株式会社タカチ電機工業

製品仕様変更のご案内

■ 仕様変更対象製品(現在庫状況) : BMP3040P(約4ヶ月)

従来品の製品サイズ、寸法

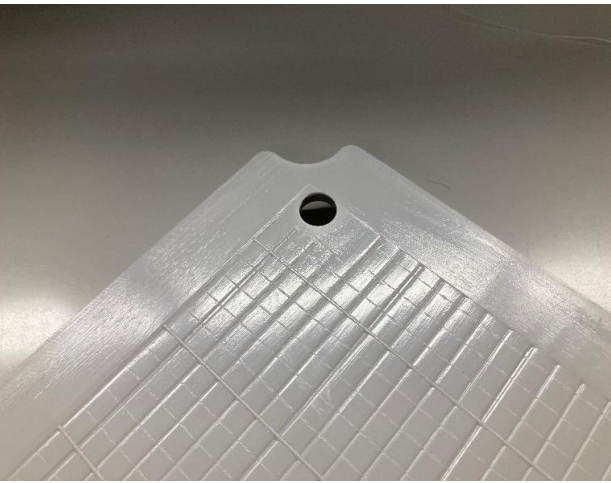
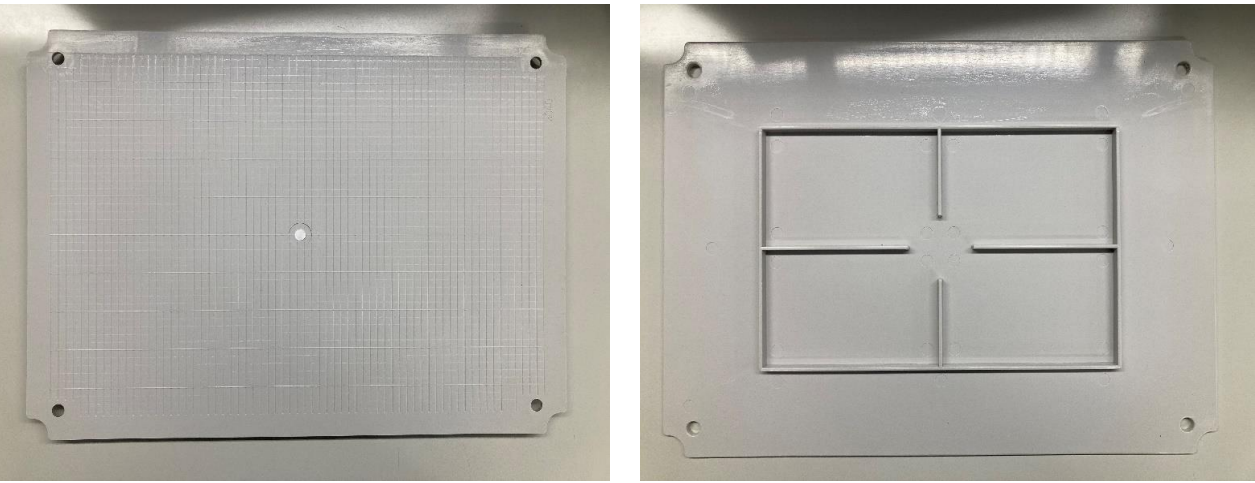
■ 仕様変更内容 : 製品サイズ、形状

■ 変更の理由 : 供給元が金型を変更した為になります。

変更品の外観、形状

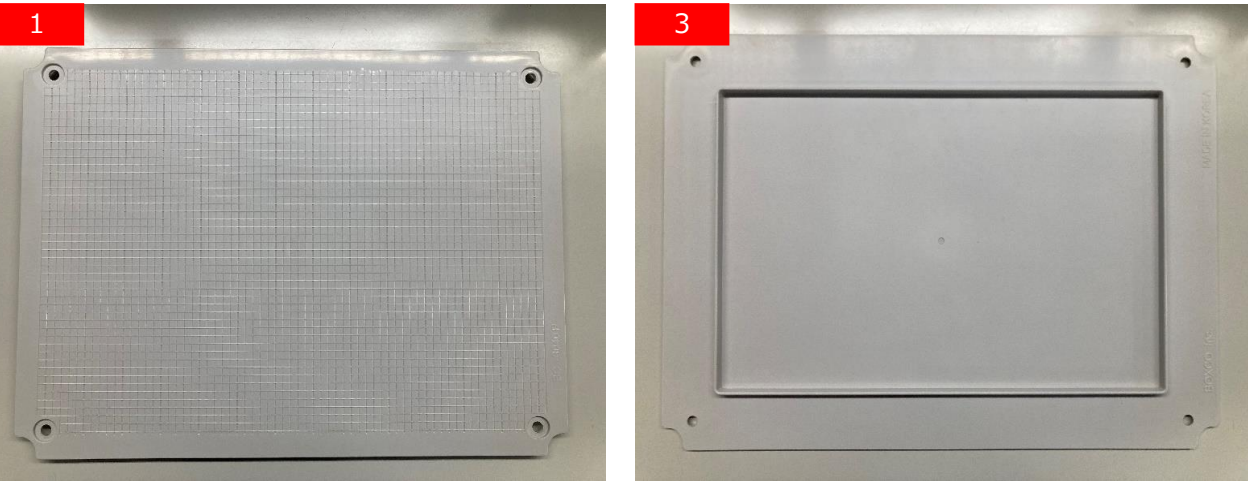
- 1 表面のゲート口の移動(裏面へ)
- 2 取付け穴に窪みが追加
- 3 裏面のリブの大きさ・形状が変更
